Gestion de l'érosion du canal de dérivation de la rivière Mascouche

Addenda C

Réponses aux demandes de précisions supplémentaires et d'engagements concernant l'analyse de l'acceptabilité environnementale

Ville de Terrebonne

Plan et coupe - Concept retenu Canal de dérivation

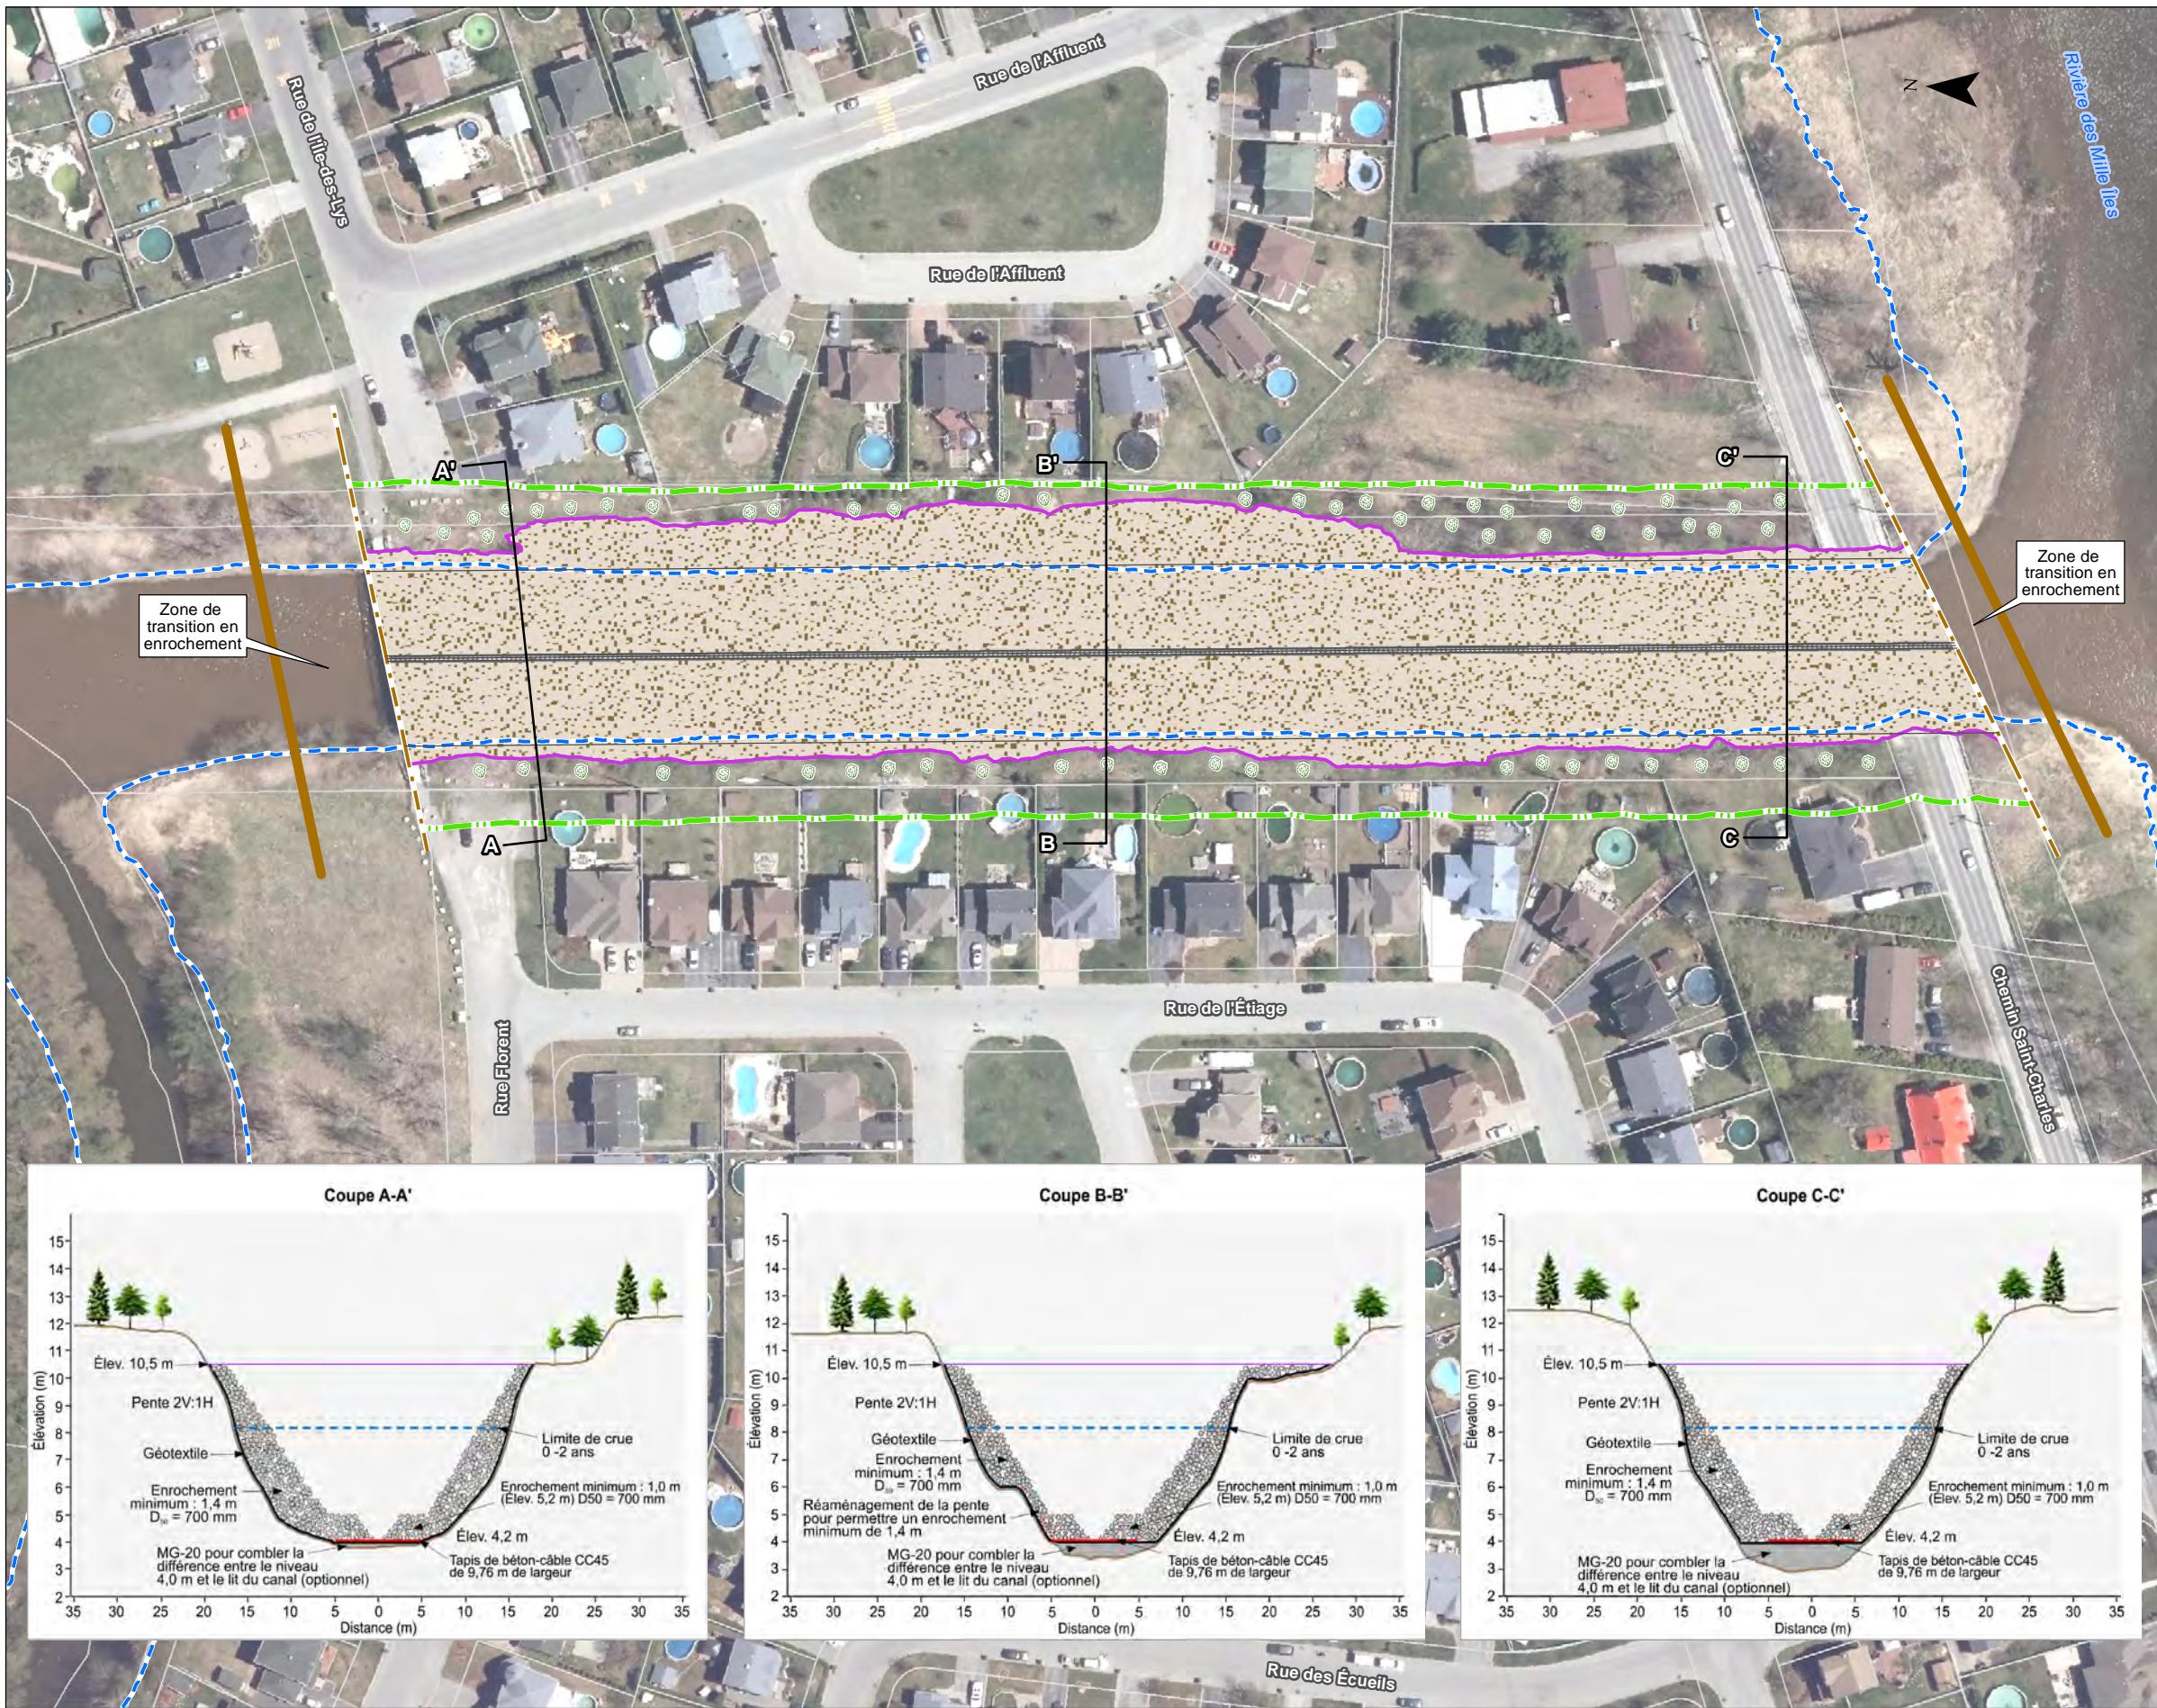
Selon l'expertise du MFFP, l'entrave à la libre circulation du poisson en période d'étiage ne serait pas nécessairement réduite de manière significative en choisissant le scénario « enrochement ». Cependant, la qualité de l'habitat du poisson dans ce scénario serait significativement supérieure à celle du scénario « béton-câble », qui artificialiserait le cours d'eau. Dans cette perspective, le MFFP encourage fortement l'initiateur du projet à favoriser l'option « enrochement » ou, tout au moins, à opter pour un scénario hybride.

Dans cet ordre d'idée, l'initiateur doit évaluer la possibilité d'appliquer un scénario hybride inspiré des scénarios 2 et 3, c'est-à-dire de couvrir le lit du canal avec de l'enrochement, mais en utilisant le béton-câble seulement pour un canal d'étiage. L'initiateur doit, à la fin de cet exercice, spécifier si un scénario hybride est retenu et, dans le cas contraire, il doit le justifier.

Il est important de préciser que le niveau du fond du canal, pour l'option en enrochement seul, est de 5,30 m. À ce niveau, le canal ne sera pas inondé par l'aval lorsque la rivière des Mille-Îles est en étiage (4,67 m pour le niveau d'étiage annuel minoré à l'horizon 2080, voir réponse à la question QC-AE-2). Le débit d'étiage estimé dans la rivière Mascouche étant inférieur à 2 m³/s, il semble peu probable qu'il puisse y avoir une libre circulation du poisson dans ces conditions, car le faible écoulement s'infiltre à travers l'enrochement.

- › Mise en place d'un TBC au fond du canal sur une largeur de 9,76 m afin d'assurer la protection du fond du canal contre l'érosion et d'assurer un niveau du fond le plus bas possible (voir réponse QC-35 de l'addenda B). Optionnellement, le TBC pourrait être mis en place directement sur le fond du canal sans combler la différence entre le niveau 4,0 m et le lit du canal ce qui permettrait d'augmenter la section d'écoulement. Ce choix pourrait être fait au moment des travaux ;

- › Mise en place d'enrochement sur les pentes du canal afin d'assurer la protection des pentes du canal contre l'érosion. Le D₅₀ déterminé par les simulations hydrauliques est de 700 mm et l'épaisseur recommandée est de 1,4 m sur les pentes ;

- › Ajout d'enrochement par-dessus le TBC afin d'ajouter de l'hétérogénéité au substrat du fond, sauf sur une largeur de 1 m au milieu du canal afin de créer un chenal préférentiel d'écoulement en période d'étiage. Le D₅₀ déterminé par les simulations hydrauliques est de 700 mm et l'épaisseur recommandée est de 1,05 m, soit moindre que sur les pentes puisque le fond du canal est déjà protégé contre l'érosion par le TBC. L'ajout d'une épaisseur moindre d'enrochement au fond du canal permet également de limiter la diminution de la section d'écoulement afin de réduire les effets sur les inondations en amont une fois le canal stabilisé.

Le concept est illustré à la carte 1 de l'introduction. Le concept sera précisé lors de l'ingénierie détaillée.

Figure 1 Courbe de tarage à l'aval du canal de dérivation

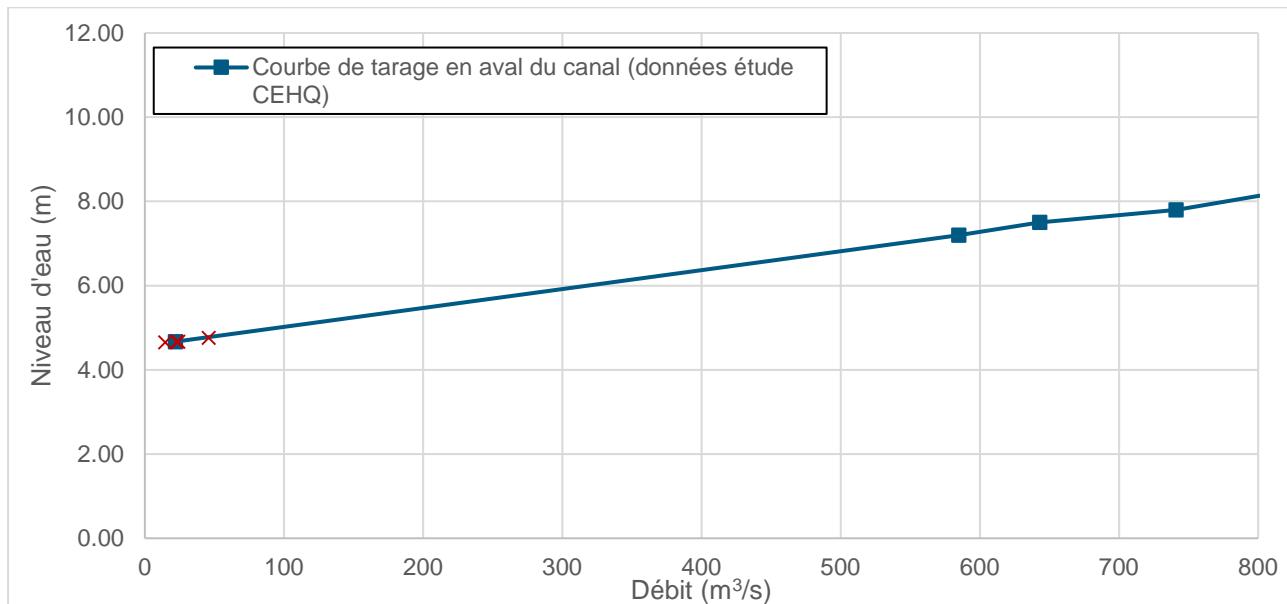
Bien que les changements climatiques soient considérés dans la démarche de l'initiateur, les débits de crues et d'étiage utilisés dans l'étude pour faire les simulations hydrauliques et la conception des aménagements doivent prendre en compte l'impact des changements climatiques détaillé dans l'Atlas hydroclimatique. L'initiateur doit fournir les informations suivantes :

- › Le détail du calcul du débit d'étiage ;
- › Le niveau d'étiage aval de 4,6 m de la rivière des Mille-Îles doit-être révisé s'il ne prend pas en compte l'impact des changements climatiques sur la durée de vie utile du projet ;
- › Enfin, les cartes de zones inondables présentées dans l'étude doivent être révisées avec les débits de crues majorés, le cas échéant.

Tel que mentionné à la section 2.1 de l'addenda B, une courbe de tarage pour la rivière des Mille-Îles en aval du canal de dérivation est présentée à la figure 1 (CEHQ, 2015). Le point le plus bas de la courbe correspond à 4 675 m, auquel est associé un débit de 22 m³/s. Une analyse des débits classés montre qu'un tel débit dans la rivière des Mille-Îles correspond à un niveau minimum journalier de récurrence 1 :10 ans, soit un scénario d'étiage raisonnable (Figure 2-2 de l'Addenda B).

Le niveau d'étiage de 4 675 m présenté précédemment et basé sur des mesures au terrain correspond au niveau d'étiage annuel minoré à l'horizon 2080.

Ces conclusions doivent être considérées avec prudence. La courbe de tarage utilisée, présentée à la figure 1, est basée sur des données limitées. Le niveau dans la rivière des Mille-Îles est certainement influencé par le niveau des cours d'eau à l'aval (Rivière-des-Prairies et Fleuve-Saint-Laurent). L'impact des changements climatiques aura probablement un effet régional qu'il n'est pas possible de qualifier sans une étude de grande envergure des impacts des changements climatiques sur les niveaux du Fleuve Saint-Laurent et une modélisation complète de la rivière des Mille-Îles. En effet, le document d'accompagnement de l'Atlas mentionne une limite méthodologique, à savoir que les projections hydrologiques se limitent au régime naturel d'écoulement en surface des cours d'eau et ne peuvent être généralisées à des bassins versants d'une superficie inférieure à 250 km² ainsi qu'à quelques grands cours d'eau tels que la rivière Saguenay, la rivière Outaouais, la rivière Saint-Maurice et le fleuve Saint-Laurent⁴;

Figure 2 Zones inondées pour une crue 1 :100 ans été-automne majorée selon les scénarios analysés

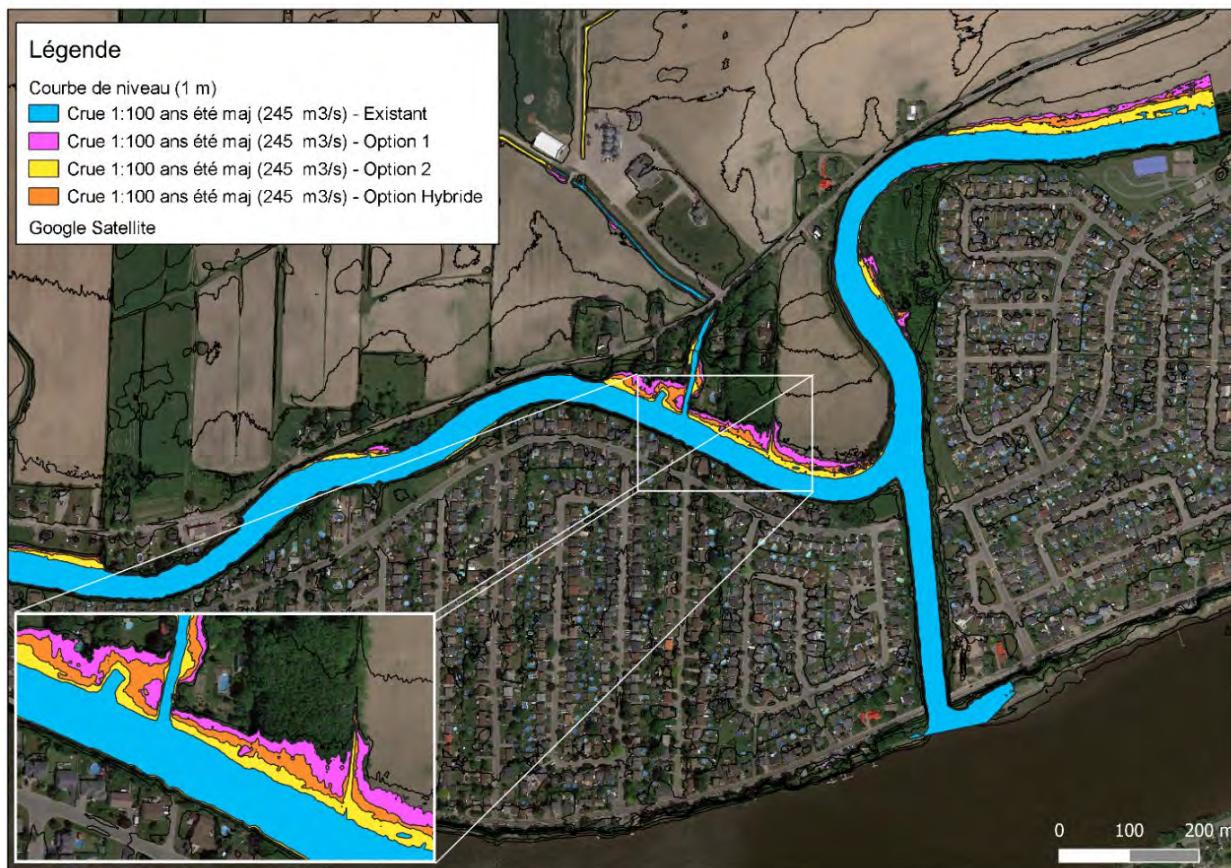
- Enfin, les cartes de zones inondables présentées dans l'étude doivent être révisées avec les débits de crues majorés, le cas échéant ;

La fiche du ruisseau Payette de l'Atlas Hydroclimatique du Québec Méridional a été utilisée afin de déterminer un scénario de crue 1 :100 ans majorée dans la rivière Mascouche. Le ruisseau Payette est un affluent de la rivière L'Assomption, situé à proximité (tronçon STN0031 dans l'Atlas). Les fiches de l'Atlas associées au tronçon STN0031 sont disponibles à l'annexe A.

Le tableau 2 et la figure 2 présentent l'effet de la majoration sur le niveau d'eau dans le canal de dérivation et à l'amont du modèle, pour les conditions existantes et pour le cas hybride (enrochement sur tapis de béton câble et chenal préférentiel).

Pour le scénario hybride, en amont du canal de dérivation, la revanche par rapport au niveau maximal prévu de la protection (10,5 m) est presque identique entre le scénario de la crue 1 :100 ans annuelle (0,78 m) et le scénario de crue 100 ans d'été-automne majorée (0,75 m).

Figure 4 Exemple de zone de transition en enrochement pour ancrer le TBC à l'amont et l'aval de la zone stabilisée

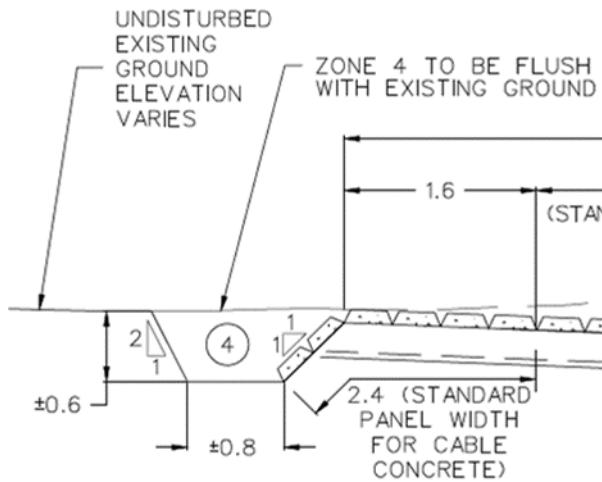
Pour vérifier l'impact des aménagements proposés sur le potentiel d'érosion en amont et en aval du canal, des simulations doivent aussi être faites en considérant des scénarios où la condition limite aval est un niveau de la rivière des Mille-Îles de récurrence plus faible que la crue simulée. Par exemple, il est possible qu'une crue de récurrence 5 ans survienne alors que le niveau de la rivière des Mille-Îles est bas. C'est dans ce genre de situation que les vitesses d'écoulement sont les plus importantes étant donné qu'il y a moins de refoulements dans le canal. En fonction des résultats de simulations obtenus, l'initiateur doit spécifier et, le cas échéant, décrire si des impacts supplémentaires sont à prévoir. Dans un tel cas, l'initiateur doit proposer les mesures d'atténuation adéquates pour réduire les impacts sur l'environnement.

Un scénario supplémentaire a par conséquent été vérifié pour la conception de l'enrochement. Une crue d'été-automne de récurrence 1 :10 ans (122,3 m³/s) est combinée à un débit de 144 m³/s dans la rivière des Mille-Îles et un niveau à l'aval du canal de dérivation de 5,85 m. Les conditions à l'aval correspondent au débit moyen estival (juin à novembre).

La présence d'une crue dans le canal de dérivation lorsque le niveau est bas dans la rivière des Mille-Îles causera la création d'un contrôle hydraulique à la sortie du canal de dérivation, en aval du pont. Par conséquent, ce scénario produit une vitesse maximale de 2,6 m/s dans le canal, une valeur inférieure aux conditions créées par la crue 100 ans. Cependant, ce scénario cause une importante dissipation d'énergie (environ 2,5 m de différence de charge entre la rivière des Mille-Îles et le canal) à la sortie du canal. La transition à l'aval du pont ainsi que la limite aval du tapis de béton câble doivent par conséquent être protégés adéquatement afin de résister à ce genre de conditions. Le concept proposé à la réponse à la question QC-36 de l'addenda B, et reproduit ci-dessous, est toujours une option envisagée (figure 4). Le calibre de l'enrochement pour le matériau 4 devrait être le même que celle de la protection des pentes du canal, soit un D₅₀ de 700 mm. Le type de transition sera confirmée lors de l'ingénierie détaillée.
